Informe Consolidado de Solicitud de Aclaraciones, Rectificaciones y/o Ampliaciones al Estudio de Impacto Ambiental del Proyecto "Ruta 78 Fase 2: Tramo Santiago San Antonio"

Nombre del Titular : Sociedad Concesionaria Autopista San Antonio-Santiago S.A.
Nombre del Representante Legal : Luis Felipe García Morales
Dirección : AV. Isidora Goyenechea N°2800, Las Condes

El presente Informe Consolidado de Solicitud de Aclaraciones, Rectificaciones o Ampliaciones al Estudio de Impacto Ambiental del proyecto "Ruta 78 Fase 2: Tramo Santiago San Antonio", contiene las observaciones generadas en virtud del Estudio de Impacto Ambiental.

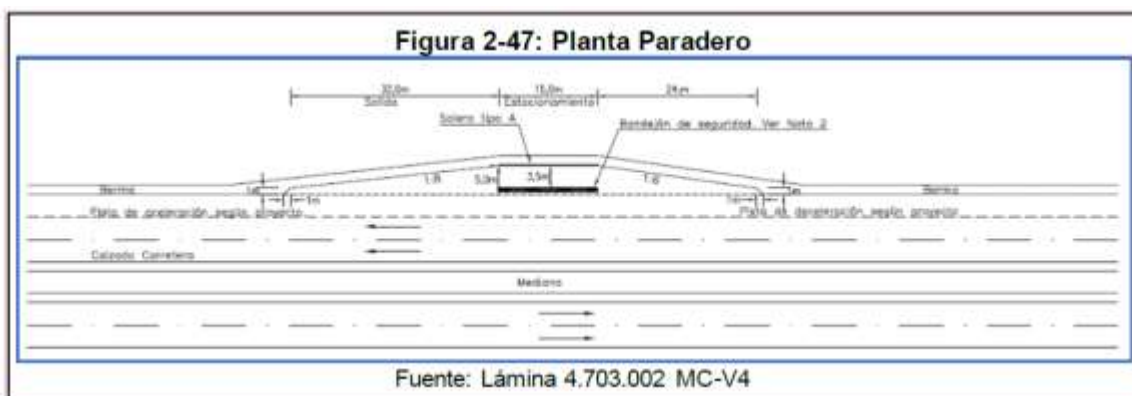
1.26. Se solicita describir la solución de aguas lluvias del proyecto respecto de las obras Construcción de Edificios y Áreas de Servicios Generales, Control y Atención de Emergencias que se describen en el numeral 2.5.1.8. “Descargas de Aguas Lluvias” del Capítulo 2 “Descripción de Proyecto” del EIA, las que se debe hacer cargo de los efectos generados por la construcción de superficies impermeables, los que a su vez generan efectos sobre el escurrimiento superficial y la recarga natural del acuífero. La solución por adoptar debe considerar las características del terreno y conservar la situación base de este componente. La solución pluvial deberá regirse por los lineamientos del Plan Maestro de Evacuación y Drenaje de Aguas Lluvias del Gran Santiago, el Manual de Drenaje Urbano y las normas técnicas del SERVIU Metropolitano.

El proyecto de aguas lluvias deberá considerar y aplicar un programa de mantenimiento permanente, durante toda la vida útil del proyecto, para garantizar la operatividad de la solución pluvial propuesta.

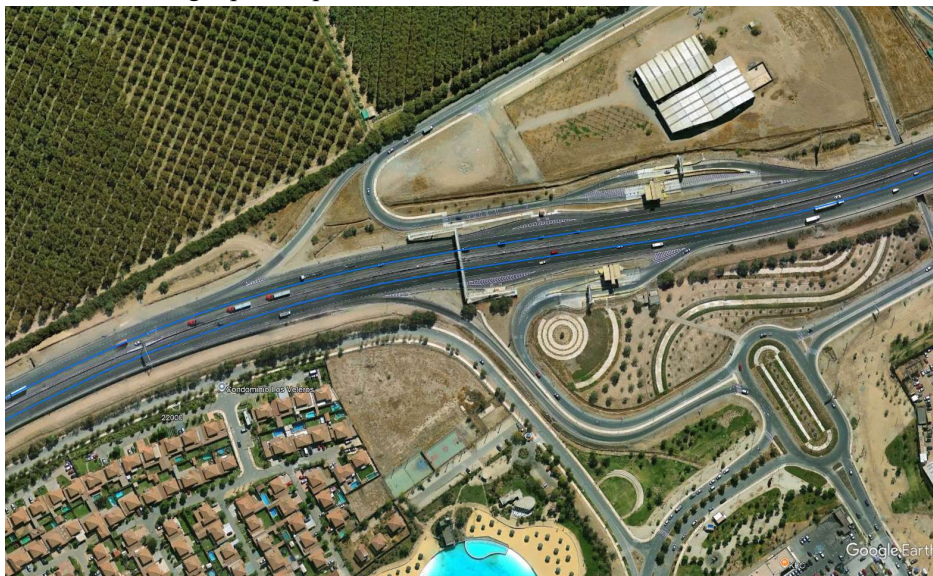
1.29. El emplazamiento de la pasarela Talagante, descrita en el 2.5.1.2.4 “Pasarelas SSB”, literal VI “Pasarela Talagante”, del Capítulo 2 “Descripción de Proyecto” del EIA, presenta un conflicto con la vegetación preexistente. Se solicita precisar si, para su construcción, se ha contemplado la eliminación, el trasplante o la adecuación del diseño, dado que esta información no se encuentra detallada en la planimetría.

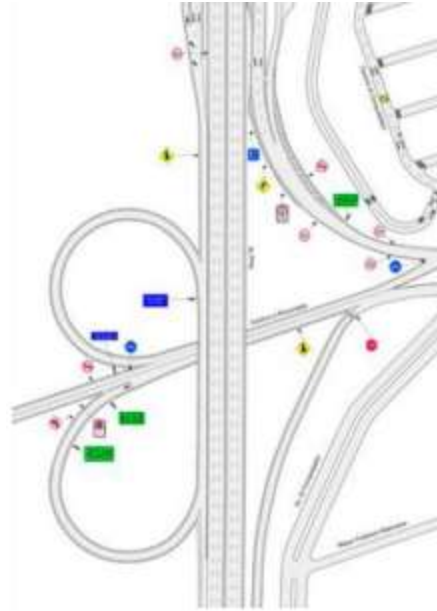
1.33. En relación con el Capítulo 2 del EIA, en el punto 2.5.1.2.7 “Áreas de Servicios Generales SSB I Ampliación de las Áreas de Servicios Generales (ASG) Malloco Norte y Sur SSB”, se indica que “*Se contempla una edificación de al menos 80 m² con una sala de estar de 45 m² para los conductores de camiones*”, sin embargo, en el Anexo 10.9 PAS 160 en la tabla 1.2 señala para estas obras una superficie de 248,1 m² para cada uno de los edificios de transportistas, de cada una de las áreas de servicios (Malloco Norte y Sur), lo que no es coincidente, por lo que se solicita aclarar.

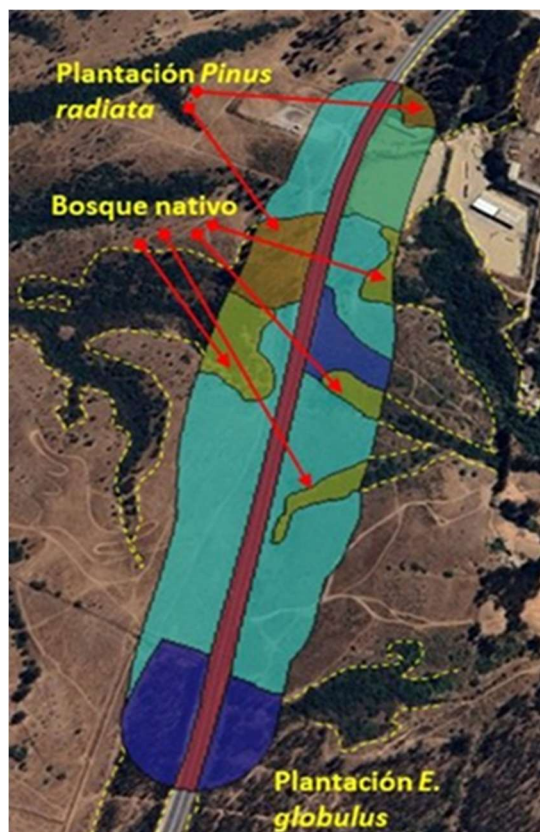
En este contexto, se solicita al Titular desarrollar un análisis hidrogeológico que permita determinar los radios de influencia asociados a los descensos del nivel freático provocados por las eventuales actividades de agotamiento de napas, considerando la conductividad hidráulica del medio, los caudales de bombeo, el tiempo de operación y las características geológicas y geotécnicas de los materiales intervenidos.

Asimismo, se solicita que el análisis incluya la identificación y localización de posibles pozos de terceros existentes en el entorno de las áreas de agotamiento, la estimación de los descensos esperados en dichos puntos y la evaluación de la posible afectación al ejercicio de Derechos de Aprovechamiento de Aguas (DAA) o a la calidad de las aguas subterráneas.

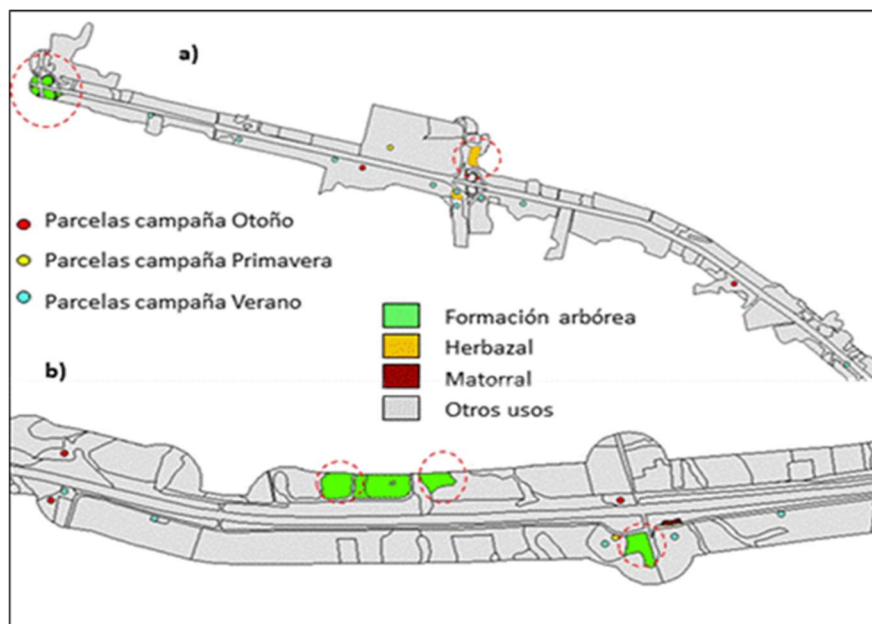
3.7.5.2. No existe claridad con el número máximo de parcelas, ya que el Titular define “..... se consideró 259 parcelas de muestreo, con 259 puntos COT/Flora, complementaria a las 154 parcelas de muestreo forestal”, es decir un total de 413 parcelas de 500 m². Sin embargo, en el Apéndice 4.8.1 Inventario_kmz_shp Flora, la información de los archivos en

formato *shape* y *excel* no es coincidente con estos datos. El número total de parcelas es 113 parcelas (PM_INVENTARIO_OTONÑO: 25 parcelas, PM_INVENTARIO_PRIMAVERA: 26 parcelas y PM_INVENTARIO_VERANO: 62 parcelas) y 103 parcelas (NVENTARIO_OTONÑO RUTA 78: 25 parcelas, PM_INVENTARIO INVI_PRI RUTA 78: 62 parcelas y INVENTARIO NOV_2023: 16 parcelas) respectivamente. Luego en el punto 1.8 Apéndices, ítem 1.8.1 Puntos de Muestreo de Flora y Vegetación, presenta la Tabla 1-26 con 246 Puntos de muestreo (PM). Por lo tanto, no existe claridad del número total de unidades muestrales utilizados en el diseño de muestreo, antecedente que el Titular debe aclarar de la siguiente manera:
